## “IMPIANTO EOLICO ACQUAVIVA”

Riscontro punti 3.2, 3.3, 4.3, 5.2 e 7.1 delle Integrazioni MITE  
 su Vegetazione ed Ecosistemi

## **OSSERVAZIONE DEL MITE RELATIVAMENTE AL PROGETTO EOLICO IN AGRO DI ACQUAVIVA DELLE FONTI.**

### Torre 1

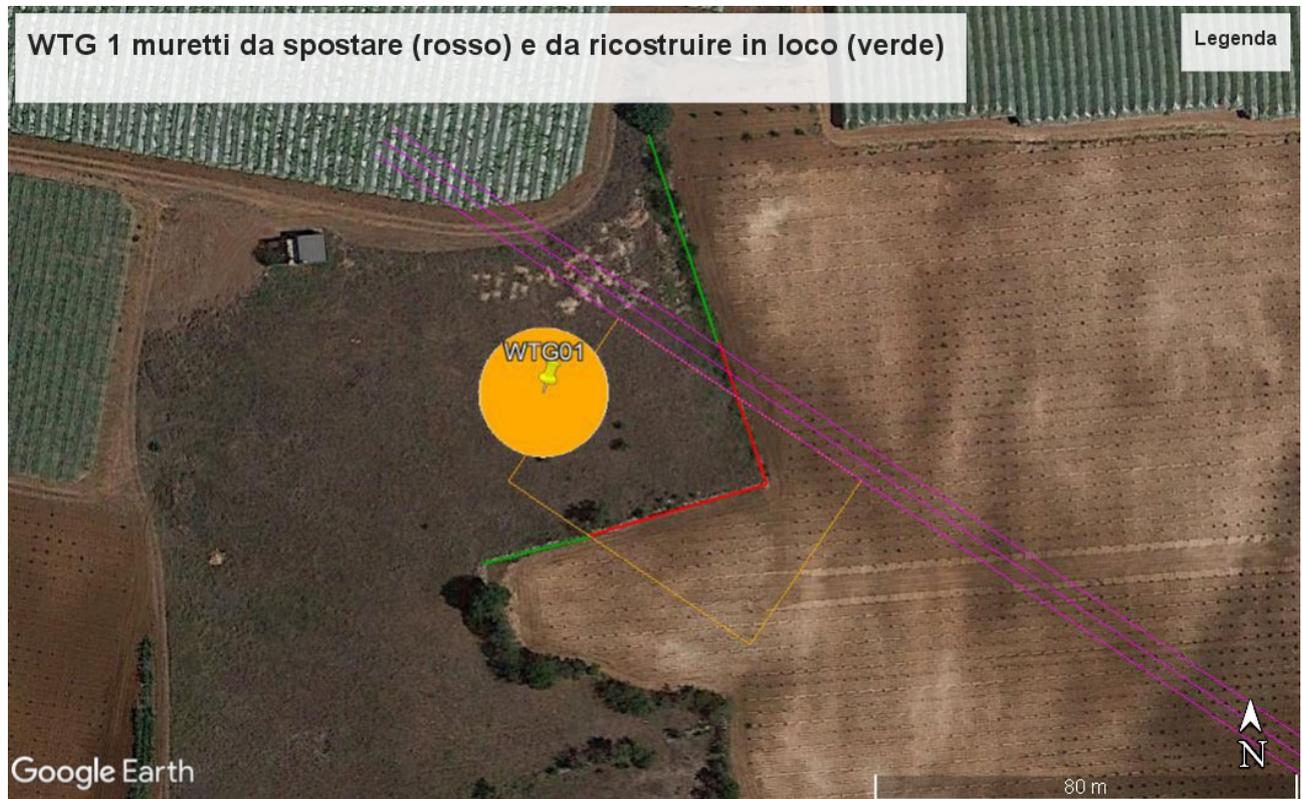
***Non risulta data adeguata attenzione alla presenza di habitat naturali, progettando alternative o operazioni di mitigazione del danno e ripristino, anche per le fasi di cantiere, con riferimento al mantenimento, al miglioramento ed alla riqualificazione, comprese le realtà silvo-pastorali esistenti e loro eventuali elementi di pregio ecologico-estetico (alberature, muretti a secco, aree umide).***

Si rileva l'interferenza della torre e delle piazzole con un ambito di pascolo arido debolmente cespugliato.

Nella successiva immagine si evidenzia come le piazzole andranno ad interferire con muretti a secco che dovranno successivamente essere ricostruiti come da misure di mitigazione indicate.

## Torre 2

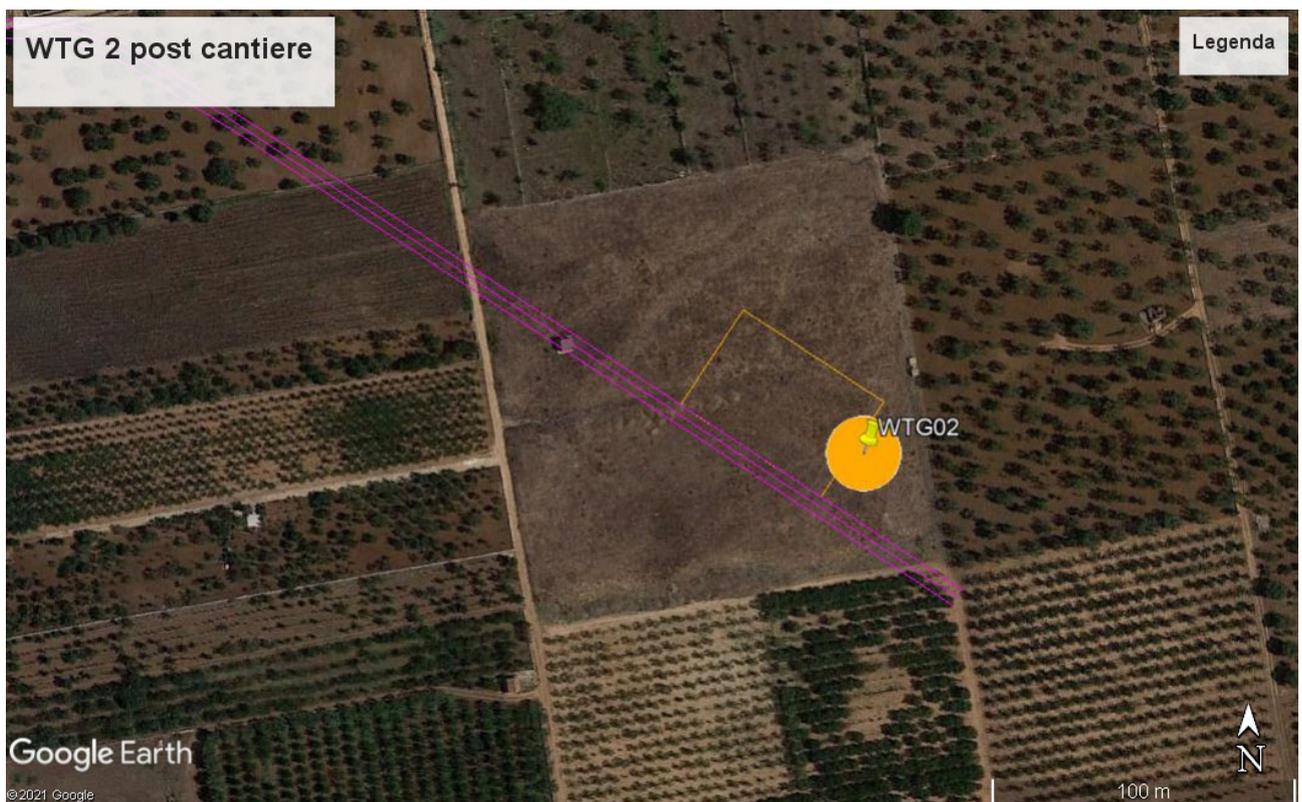
Come si evince chiaramente la struttura complessiva va ad insistere su aree coltivate prevalentemente ad uliveto.

### Torre 3

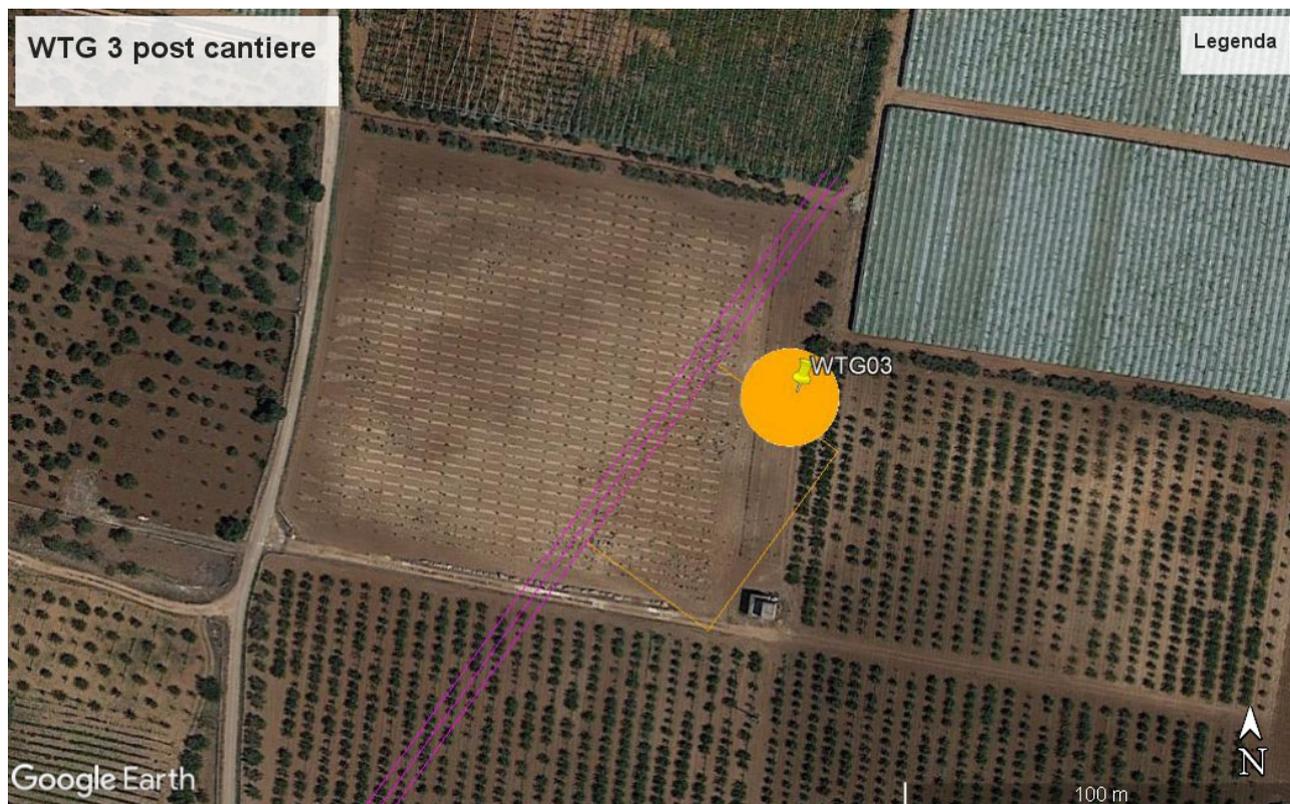
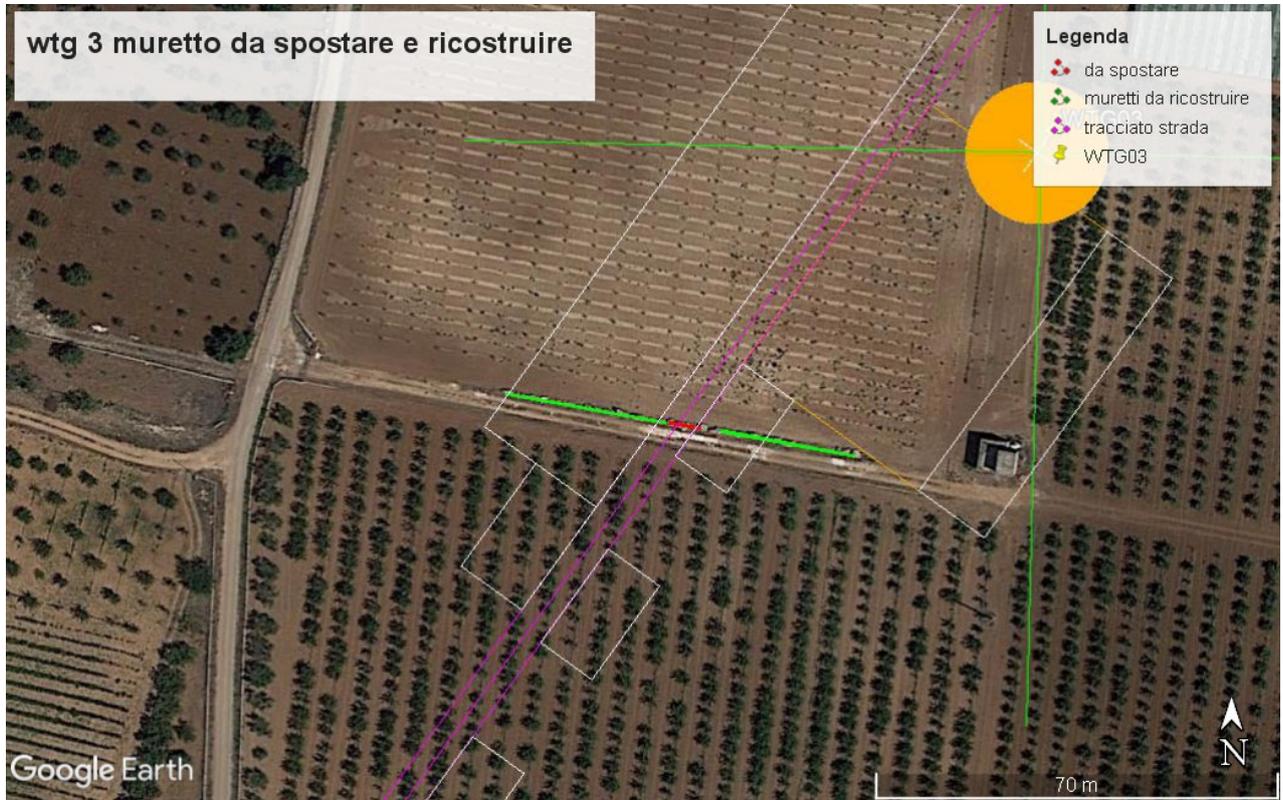
Si rileva interferenza con aree prevalentemente ad uliveto.

Nella successiva immagine si evidenzia l'interferenza della piazzola con un tratto di muretto a secco nella porzione meridionale che dovrà essere ripristinato come da misure di mitigazione

## Torre 4

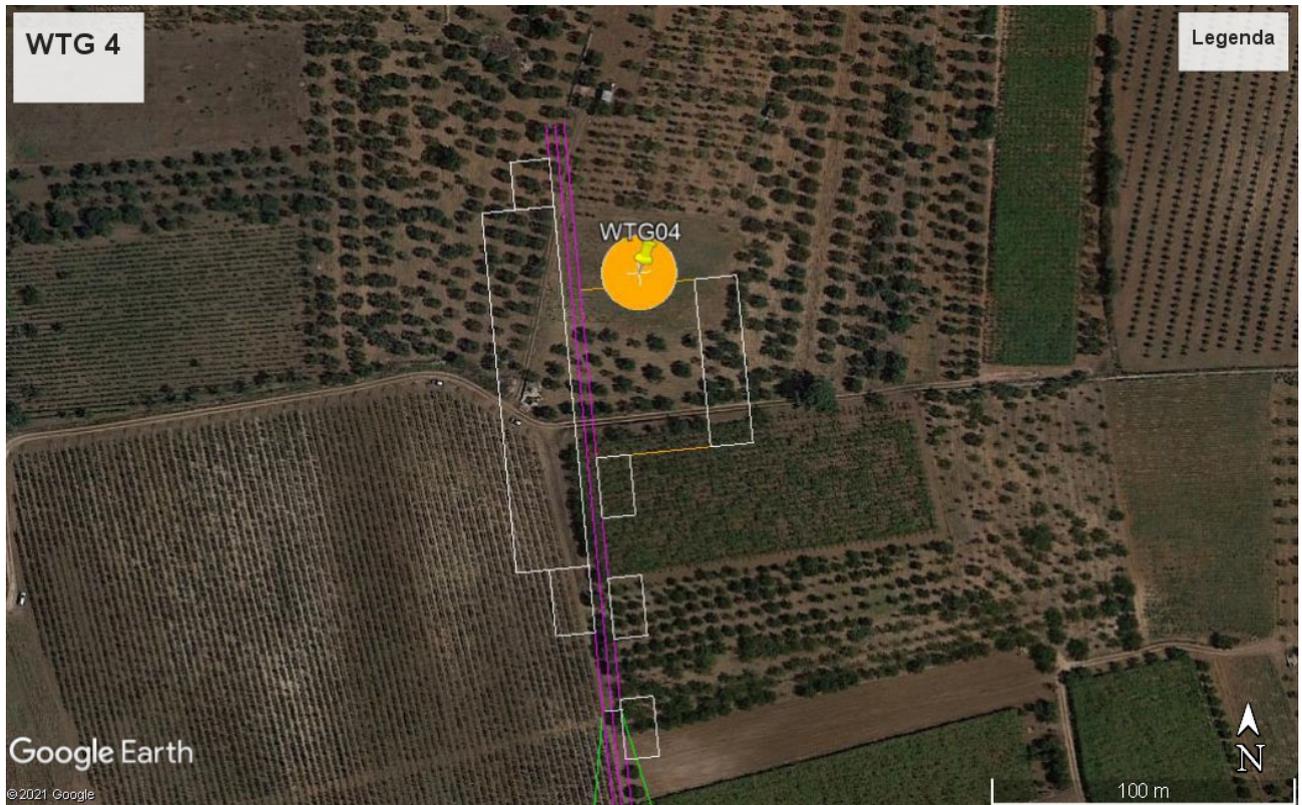
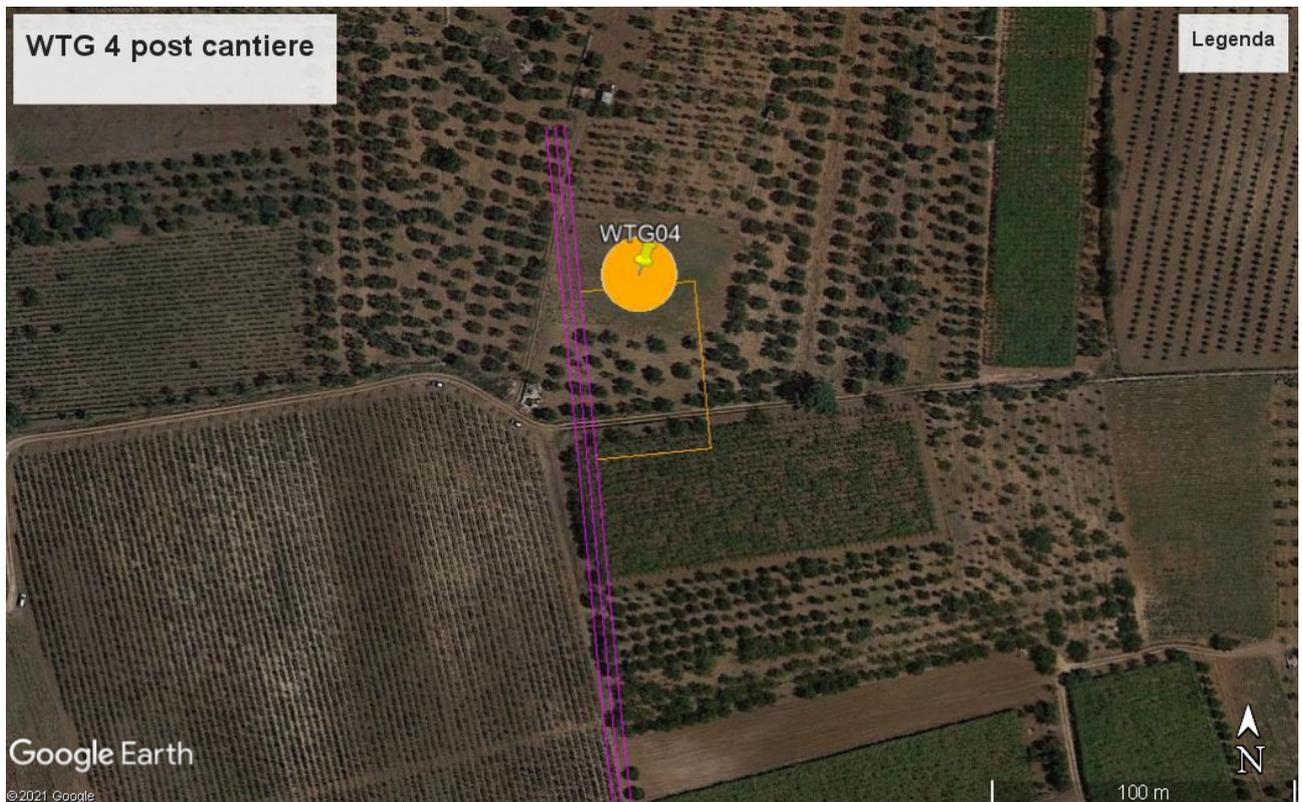
Si evince interazione con aree agricole ad uliveto e, in minima parte con terreno a set-aside.

**WTG 5 macere da spostare (arancio) e ricostruire (verde)**

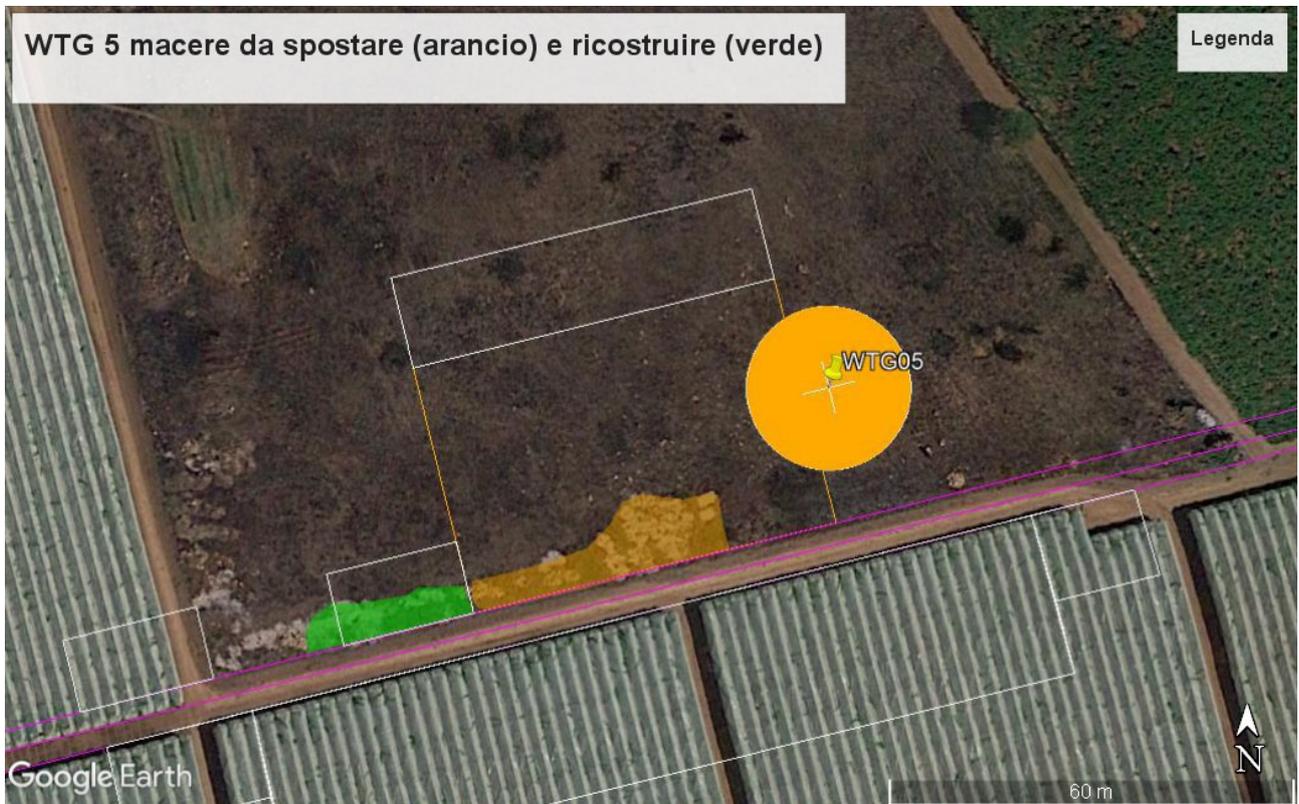
La torre e le opere accessorie insisteranno su terreno agricolo e, in parte con le opere temporanee, su impianto di coltivazione protetta (tendoni). Non si evincono interazioni con muretti a secco mentre una delle piazzole temporanee e la piazzola definitiva interferiranno con cumuli di pietra colonizzati da vegetazione per la rimozione dei quali occorrerà particolare attenzione e per i quali sarà opportuna la ricostituzione.

## Torre 6

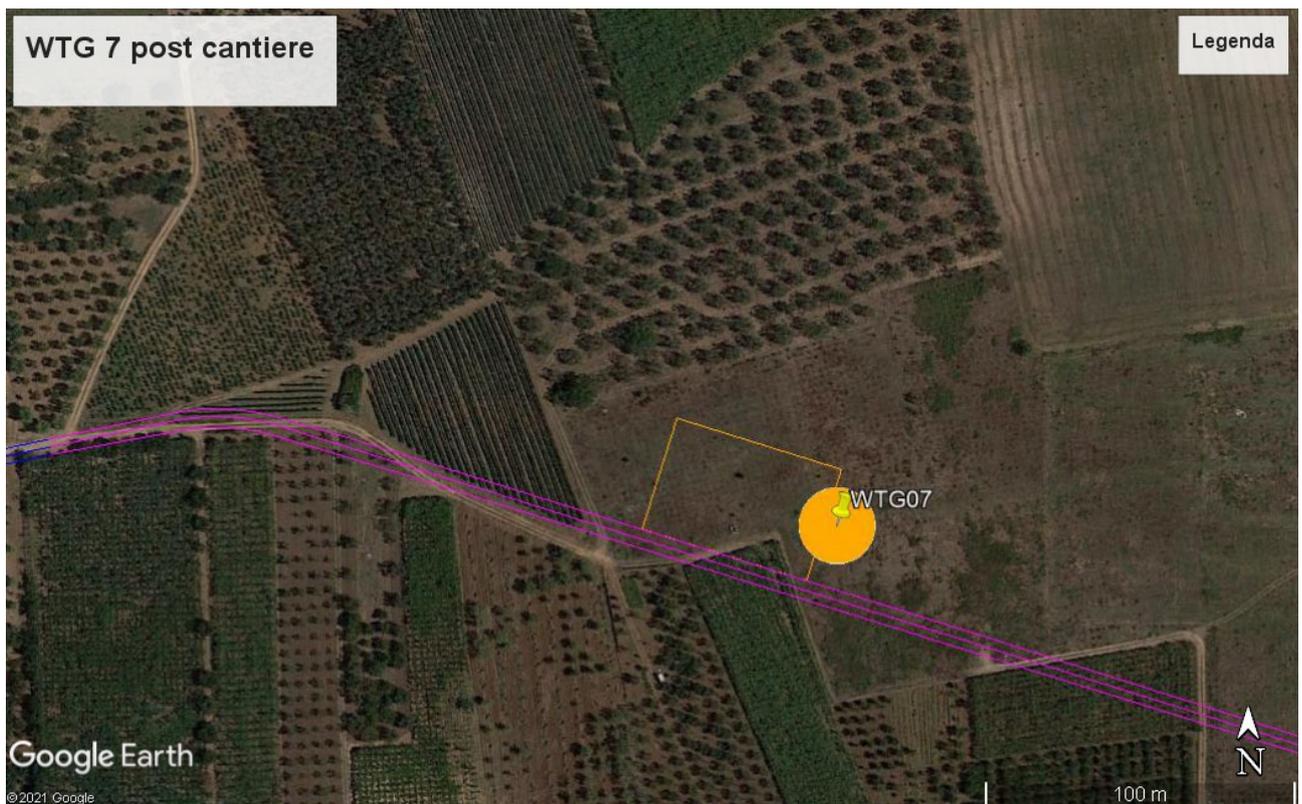
La struttura interferirà con uliveti oltre che, parzialmente, come si evince dall'immagine successiva, con un'area di colture seminative.

**wtg 9 muretto da spostare e ricostruire**

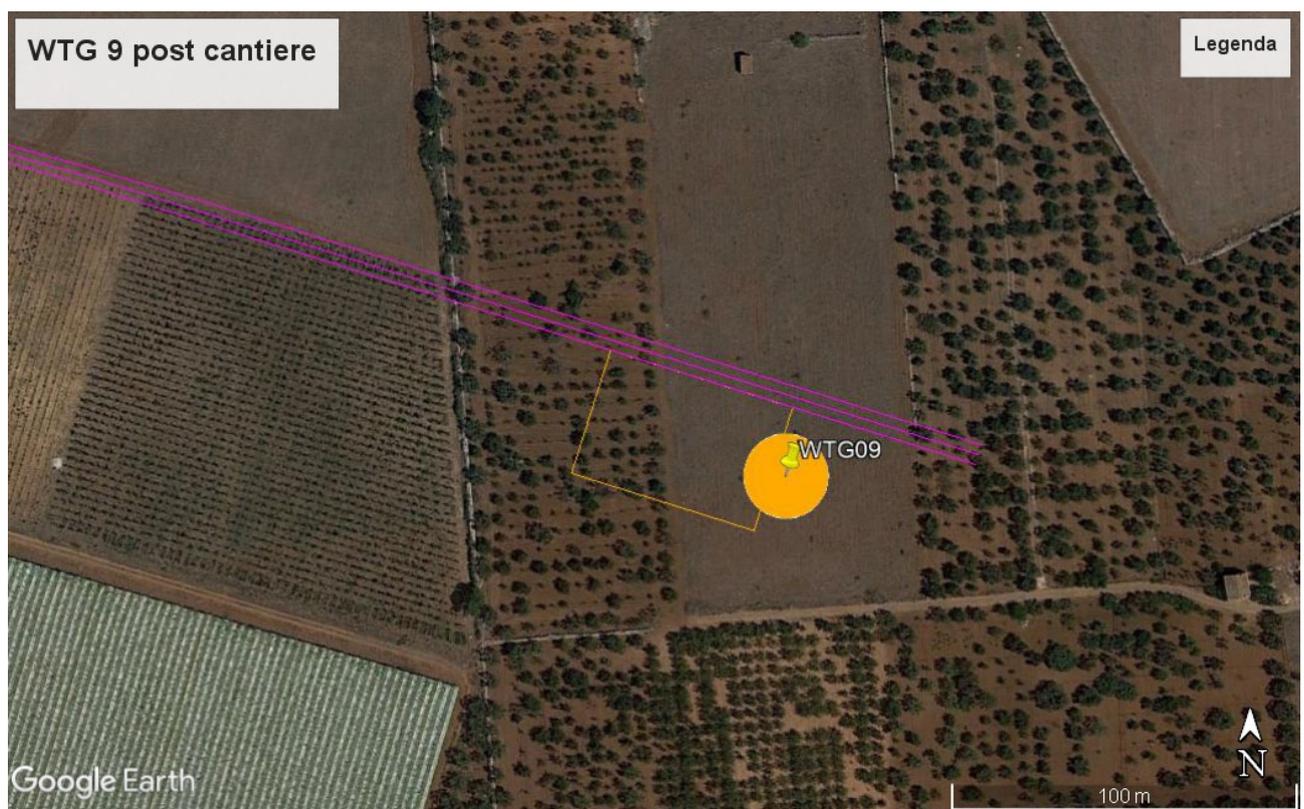
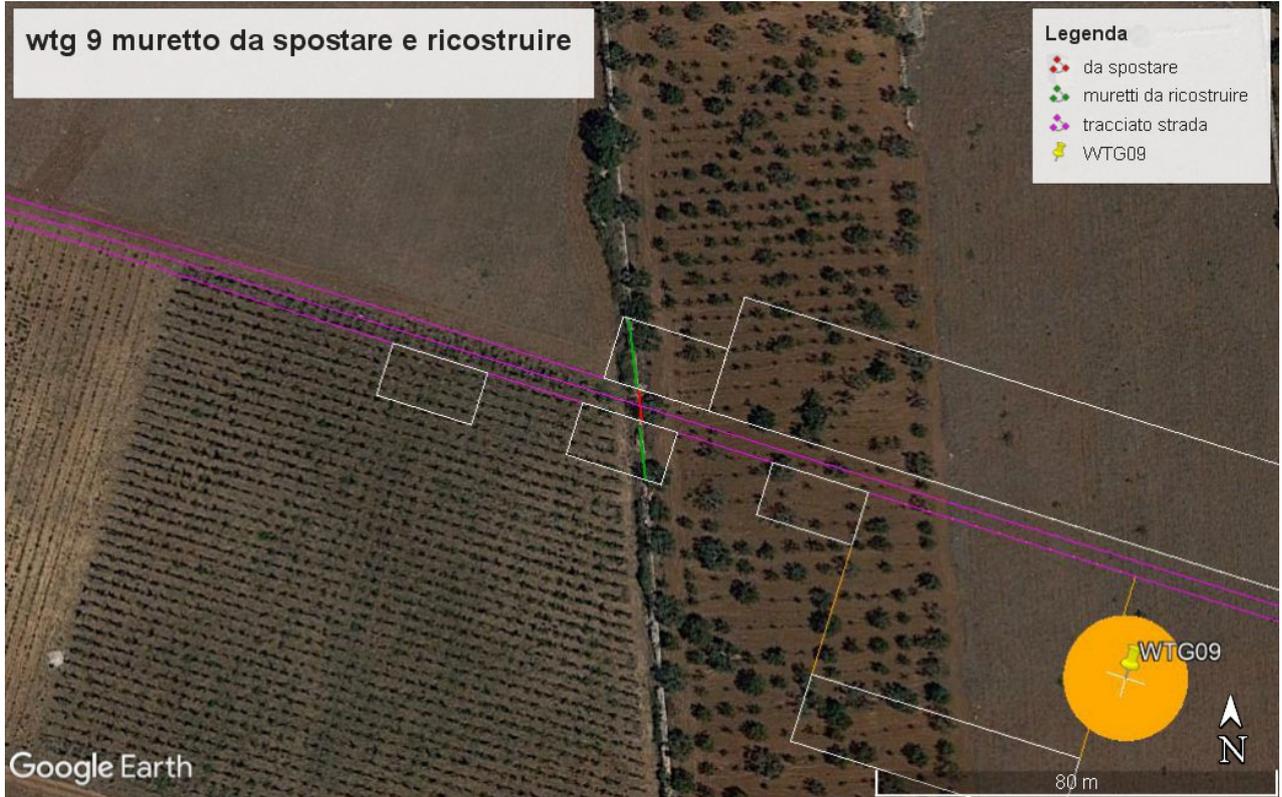
La torre e le strutture annesse interferiranno con aree a seminativo, uliveti di varia età.

Si evincono interazioni con muretti a secco che andranno smantellati con accortezza e rapidamente ripristinati, restituendoli al loro stato attuale.
